NOTAT

OPPDRAAG	MTA Harbaksfjellet	DOKUMENTKODE	418678-RIM-NOT-4,2MW
EMNE	MTA, endringer	TILGJENGELIGHET	Åpen
OPPDRAAGSGIVER	Statkraft	OPPDRAAGSLEDER	Silje Aunehaugen
KONTAKTPERSON	Harald Kristoffersen	SAKSBEHANDLER	Ørjan W. Jenssen
KOPI		ANSVARLIG ENHET	10234054 Naturressurser Midt

Dette notatet omhandler bakgrunn for og konsekvenser ved en endring fra turbiner på 3,6 MW (som ligger til grunn for MTA av desember 2017) til 4,2 MW i Harbaksfjellet vindkraftverk.

Oppdatert detaljplan for Harbaksfjellet vindkraftverk

Figur 1. Lokalisering- og oversiktskart Harbaksfjellet vindkraftverk med endringer fra desember 2017 til mai 2018.

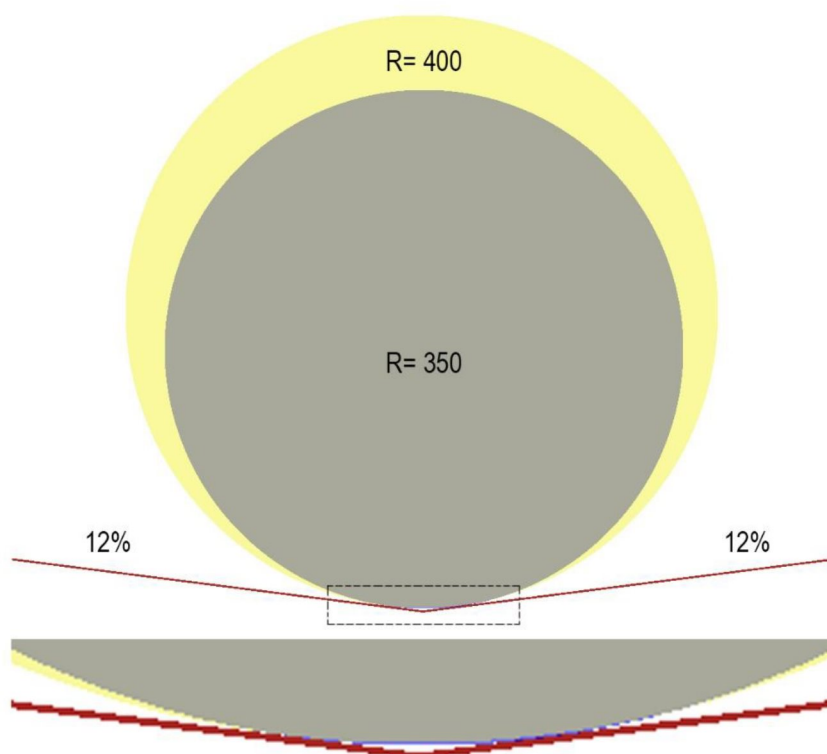
Utbyggingen på Harbaksfjellet skjer som en totalentreprise, der valgt civil-entreprenør (Syltern) også står for detaljprosjektering av veier, oppstillingsplasser og andre anleggsdeler. Nytt veiutlegg fra entreprenør er vist i vedlagte, oppdaterte detaljplankart. Dette veiutlegget har en del andre veiføringer enn detaljplan innsendt i desember 2017, blant annet av årsaker omtalt i kapittel 2.3. Landskapsarkitekter har deltatt i utformingen av de nye veiføringene for å finne de beste terrengtilpassete løsningene. Det reviderte veiutlegget med en revidert arealbruksgrense skal brukes for ytterligere optimalisering/detaljprosjektering. Endringer fra MTA per desember 2017 er vist i Figur 1 (figuren viser endret plassering av veier og turbiner/oppstillingsplasser, samt plassering av radiolinjemast og meteorologimast med vei til disse).

I revidert detaljplankart (se vedlegg) er det justert utlegg fra entreprenør som er lagt til grunn.

Figur 2. Største endring ved økt vertikalradius. Blå linje viser endringen på ca. 1 m. Maksimal stigning 12% er lagt til grunn.

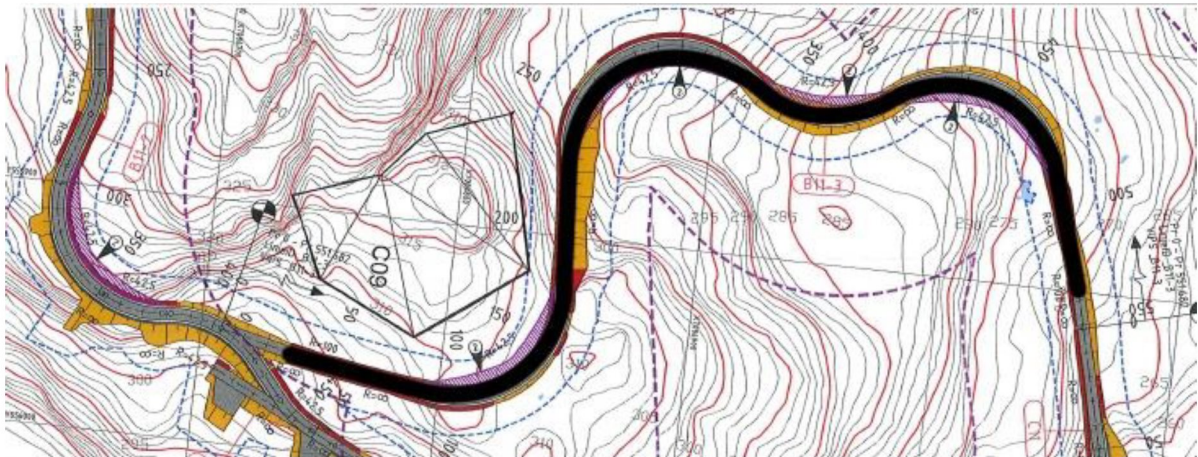
Krav til horisontalradius på veinettet er endret fra 40 til 45 meter indre diameter, og vertikalradius fra 350 til 400 meter. Stigningskravet er uendret på 12 %. Horisontalradius på veinettet er endret fra 40 til 45 meter indre diameter, og vertikalradius fra 350 til 400 meter. Stigningskravet er uendret på 12 %.

En større vertikalradius vil ofte kunne slå positivt ut for veiutformingen, da tendensen er at en ofte bruker minimumskurvatur der en ut i fra en landskapsperspektiv gjerne kunne brukt større radier. I situasjoner der det beste ville være å bruke en minimumsradius, vil endringen i verste fall gi en økt fylling eller skjæring på 1 meter, se Figur 2. Siden dette vil gjelde få tilfeller, og skjæringer og fyllinger i disse tilfellene uansett er store i utgangspunktet, vil endringen få liten betydning.

Figur 3. Strekning der endret horisontalradius (tykk, svart strek) vil ha mindre utslag - og som er den mest typiske situasjonen.

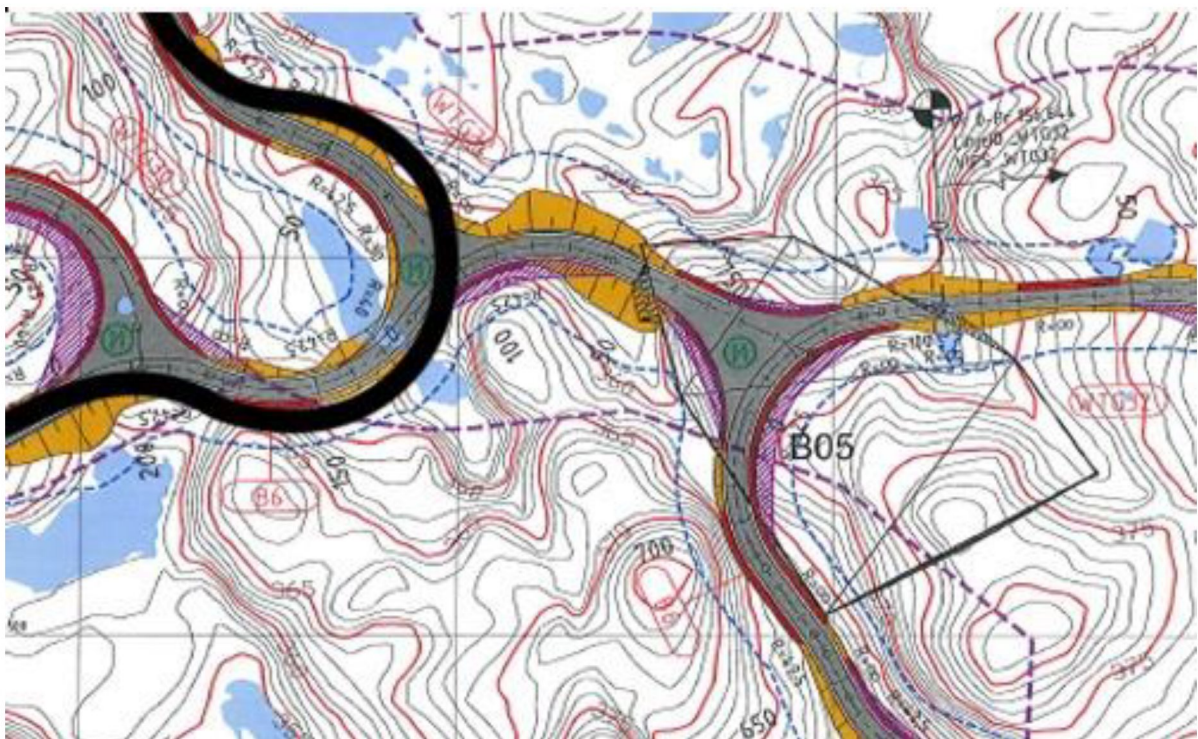
Endringen av horisontalradius kan ha større betydning enn endring av vertikalradius. Utslagene kommer når veien ligger i sidehellende terreng og skal svinge vesentlig mer enn 90 grader. Dårligere terrengtilpasning kan da medføre større endringer i skjærings- og fyllingshøyde. Det vil i slike situasjoner være naturlig å søke andre løsninger for veiframføringen. Se Figur 4.

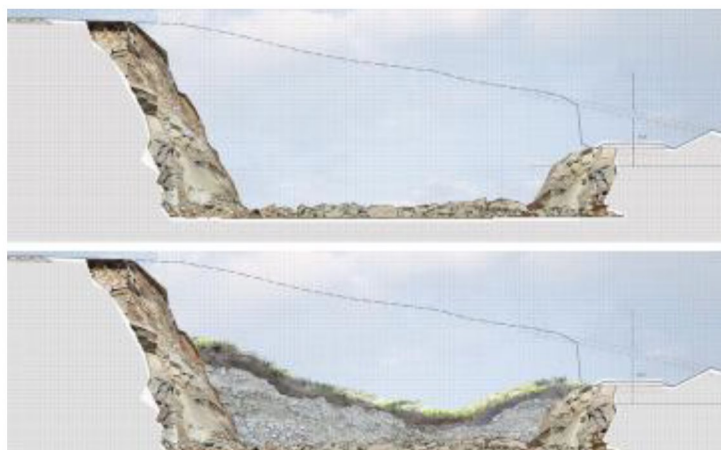
Figur 4. Figuren viser en spesielt utfordrende situasjon, som ikke er vanlig forekommende, der veien har en retningsendring på nærmere 180 grader med sidebratt terreng på begge sider. Her vil økt radius medføre økt fyllingshøyde i nord på 4 m og en tilsvarende økt skjæringshøyde i sør. I tillegg kommer utfordringen med linjeføring inn til turbinen inni/i sørenden av svingen. Her ville det være naturlig å søke andre løsninger for veiframføringen.

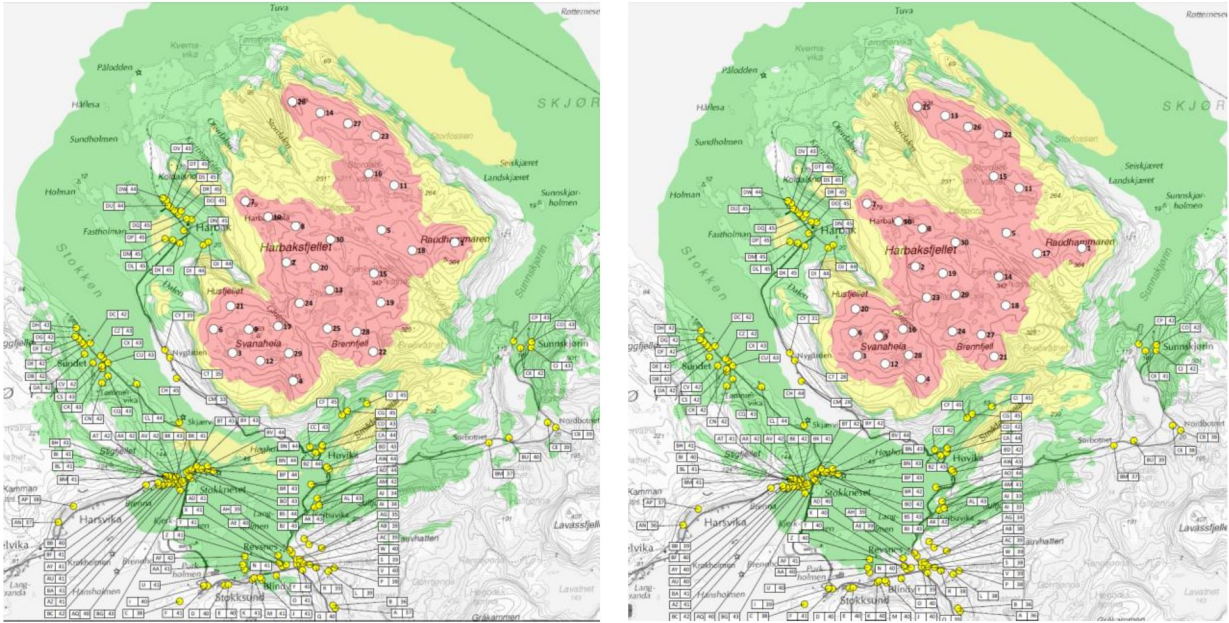
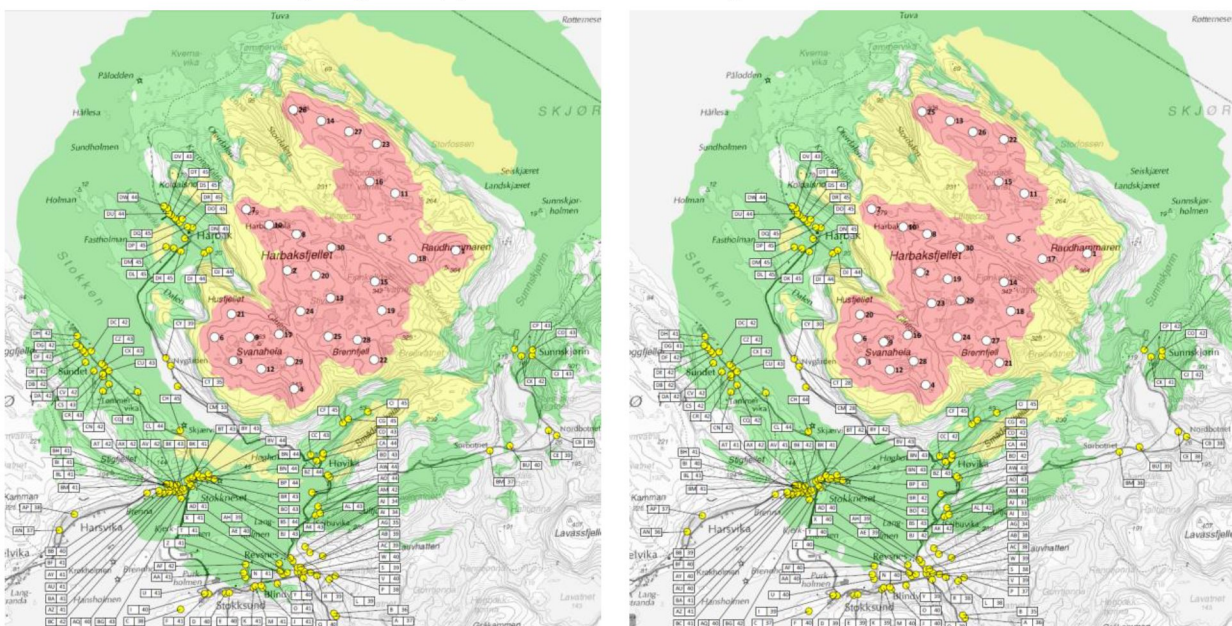
Som nevnt over er støyutbredelsen fra basisturbinen og alternativ 1 svært like. Likheten forsterkes ytterligere av at alle turbinalternativene er avhengig av å bruke reduserte driftsmodus (curtailment) på enkelte turbiner i enkelte vindretninger. I praksis har man justert på vindturbinenes driftsmodus for å komme frem til omtrent samme støybelastning for naboene (alle helårsboliger i grønn støysone). Dette sees tydelig i kartene under.
